COMPONENTE ESTRUCTURAL

INFORME TÉCNICO DE HALLAZGOS ZONAS COMUNES _ PROPIEDAD HORIZONTAL

4. COMPONENTE ESTRUCTURAL

INFORME TÉCNICO PROFESIONAL DE HALLAZGOS
PARA LA RECEPCIÓN DE BIENES COMUNES
SOLARUM PEREIRA

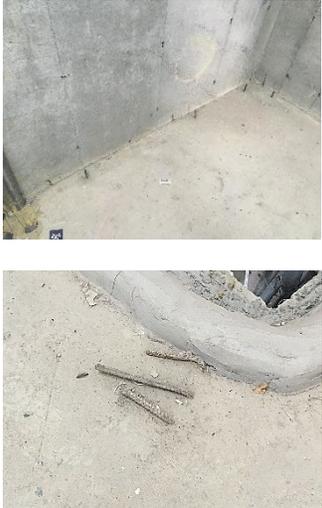
UBICACIÓN/HALLAZGO		EDIFICACIONES
NUMERAL	REGISTRO FOTOGRÁFICO	REQUERIMIENTOS Y OBSERVACIONES
4.4.1 Sótano	 <p>Fotos No. 15, 16, 17 y 18.</p>	<p>JUSTIFICACIÓN: Fisuramientos y/o Agrietamientos en Placas de contrapiso: se observan en todas las áreas de sótanos de las 3 estructuras de plataformas de parqueaderos inspeccionadas y en mayor magnitud en la plataforma de <i>Keirón</i>; la mayor distancia entre columnas respecto de las otras plataformas puede hacer más notoria la ocurrencia de las fisuras presentadas en <i>Keirón</i>. En general las fisuras presentadas tienen orientación desde la ubicación de columnas hacia los centros de espacios de losas.</p> <p>VALORACIÓN: GRAVE</p> <p>NORMA APLICADA: Reglamento Colombiano de Construcción Sismo Resistente, NSR-10.</p> <p>REQUERIMIENTO: Dar proceso de seguimiento, reparación y/o tratamiento de casos puntuales de fisuras o agrietamientos en placas de contrapiso ó de piso de sótano.</p>
